大洗研究所（常陽）

耐震重要施設の基礎地盤及び 周辺斜面の安定性評価について （コメント回答）

令和3年3月5日

審査会合におけるコメント（１）

図 地下水位観測孔位置

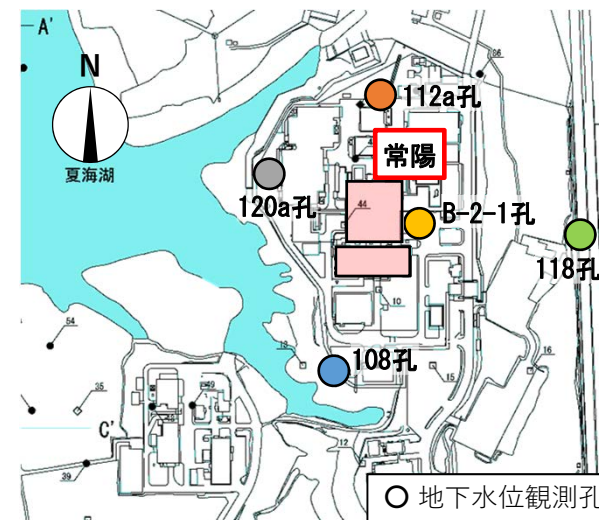
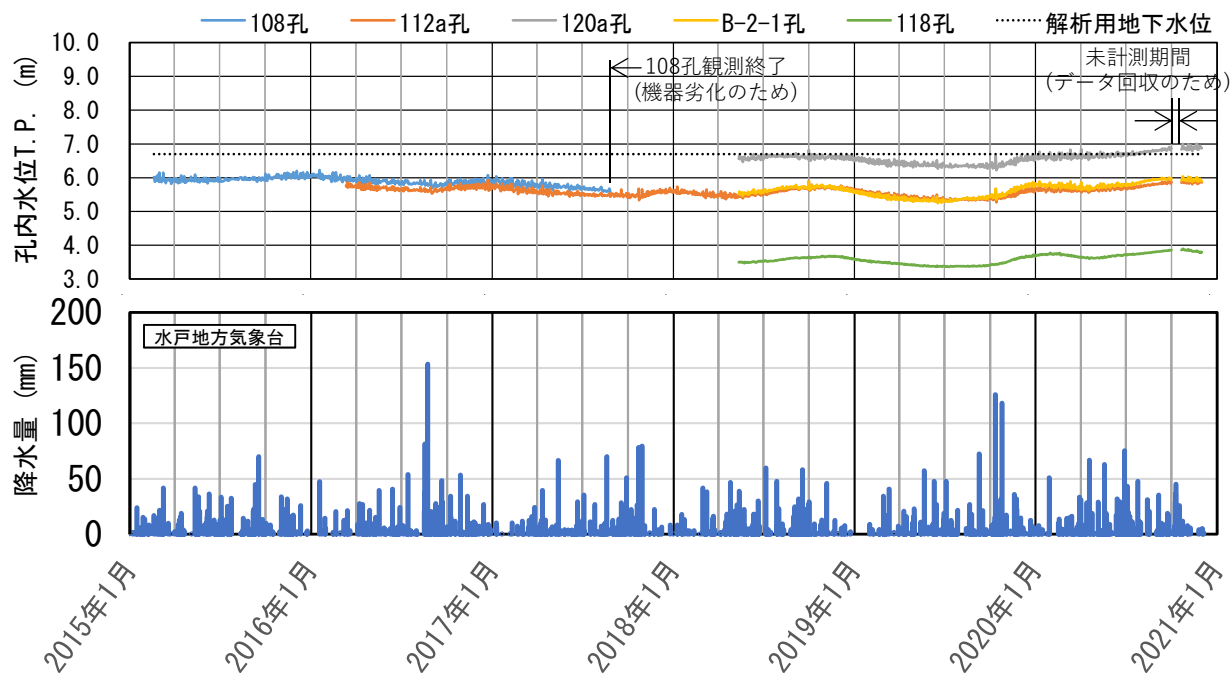
No.	審査会合	コメント	回答状況	ページ
1	令和2年11月6日 第382回審査会合	地下水位について、夏海湖の水面高さT. P. +29 mであるのに対し、設定地下水位はT. P. +6. 7 mであり、夏海湖との関係性、他の地下水位観測データを含め、地下水位の設定の妥当性を説明すること。	今回回答	4～25
2	〃	抑止杭の周辺地盤について、地盤と施設のどちらか、新規制基準適合上の取り扱いを説明すること。	後日回答	—
3	〃	周辺地盤変状による影響について、埋戻土の液状化影響を説明すること。また、周辺地盤の変状による影響だけでなく、すべり安全率に対しては施設を横から押す起動力となることも考えられるため、抑止杭の構造、成立性にどのような影響を与えるか説明すること。	〃	—
4	〃	解析用地盤物性値について、HTTRとの相違点を整理し、使用した物性値が「常陽」とHTTRで本質的に変わらないことを定量的に示すこと。	〃	—
5	〃	すべり安全率の評価結果について、最小すべり安全率発生時刻が異なるため、各発生時刻の結果を比較し、説明すること。	〃	—
6	〃	各断面について、建物基礎底面のみでのすべり安全率の評価結果を提示すること。	〃	—
7-1	〃	最小すべり安全率を示す時刻の抑止杭の応力分布を示し、応力が適切に算定されているか説明すること。	〃	—
7-2	〃	抑止杭の応力は時々刻々深度方向に変わることから、抑止杭にとって安全側かの観点で評価方法の妥当性を説明すること。	〃	—
8-1	〃	抑止杭による補強前後に地盤に生じるせん断応力の変化を示し、現在の設計・評価に相互作用が影響しないか説明すること。	〃	—
8-2	〃	抑止杭と主冷却機建物が非常に近接しているため、建家と杭の相互作用（建家が地盤を介して杭にもたれる現象や杭反力が建家に過剰な荷重を与えていないか）を説明すること。	〃	—
8-3	〃	抑止杭設置による原子炉建物、主冷却機建物の耐震評価（建物・機器）への影響について説明すること。	〃	—

- ・常陽の解析用地下水位は、108孔をもとに年間変動を確認した結果、水位が原子炉建物の基礎底面位置 (T. P. +6.7 m) 以下であることから、解析用地下水位をT. P. +6.7 mに設定している。
- ・常陽周辺の地下水位分布については、2016年3月以降、観測孔を追加し、複数地点で観測を継続している。
- ・地下水位変動は年間で1 m程度であり、大きな変動はない。
- ・地下水位観測より、原子炉建物の近傍 (B-2-1孔) での地下水位は、解析用地下水位の設定に用いている108孔 (T. P. +約6 m) と同程度である。
- ・設定した地下水位は、抑止杭による補強を行う主冷却機建物の基礎底面 (T. P. +18.5 m) より10 m以上深い位置にある。
